改善箇所説明図

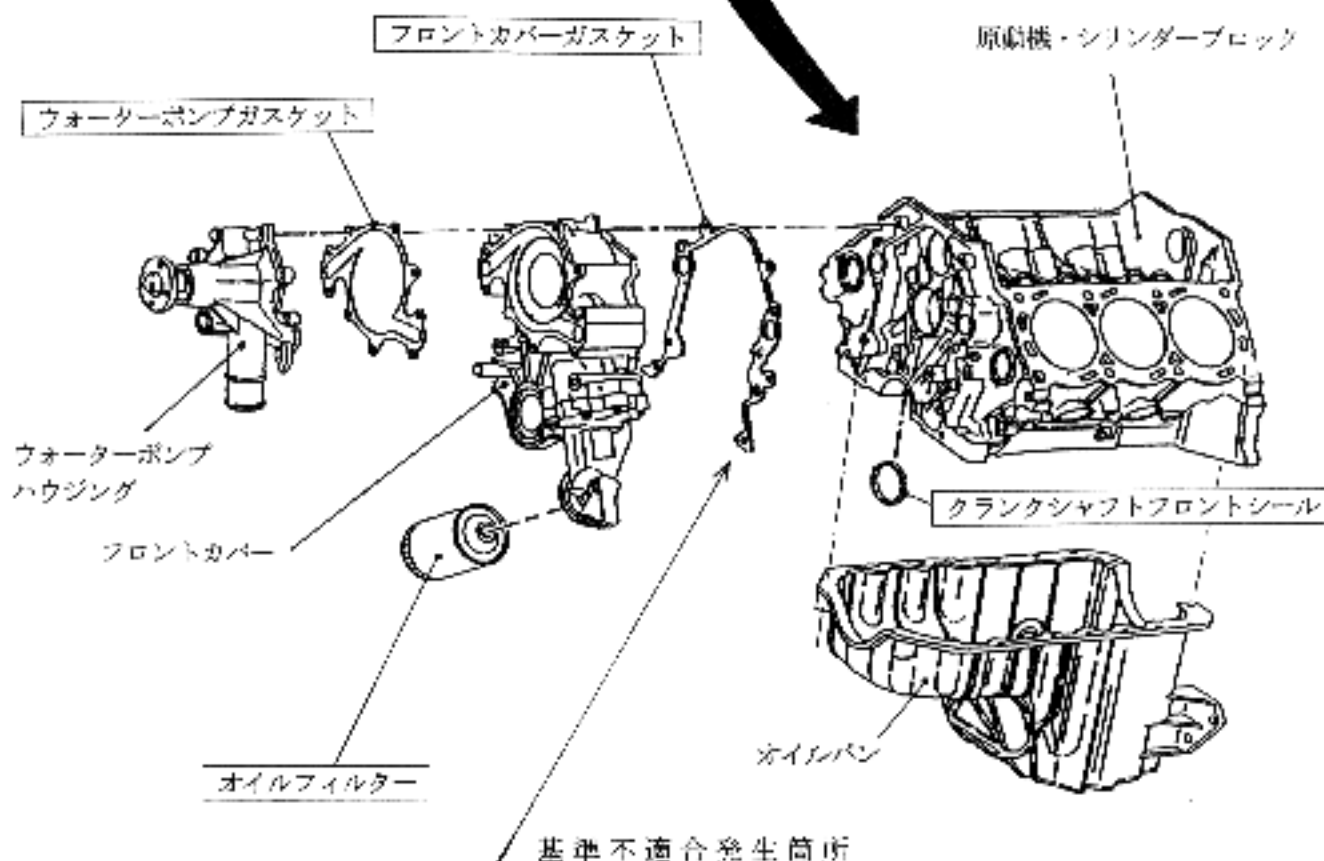
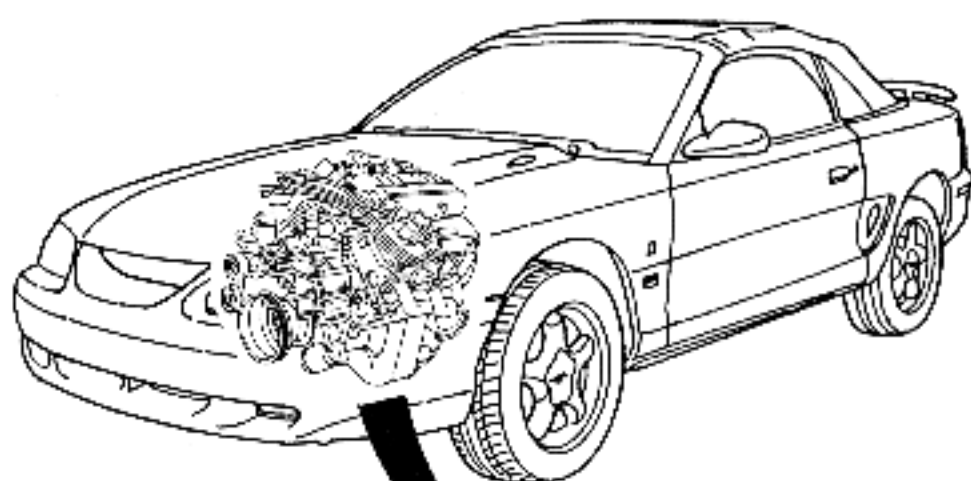
原動機において、フロントカバーとシリンダーブロック間のガスケットの気密性が不適切なため、そのままの状態で使用を続けると、冷却水が原動機外部又は内部に漏れ、最悪の場合、オーバーヒート又は原動機が破損し走行不能となるおそれがある。

全車両、当該ガスケットを対策品と交換するとともに、エンジンオイル、オイルフィルター及び冷却水を新品と交換する。

対策完了後は、エンジンルーム内左フロントショックアブソーバー・アッパーボルトの上面部に白ペイントを塗布する。
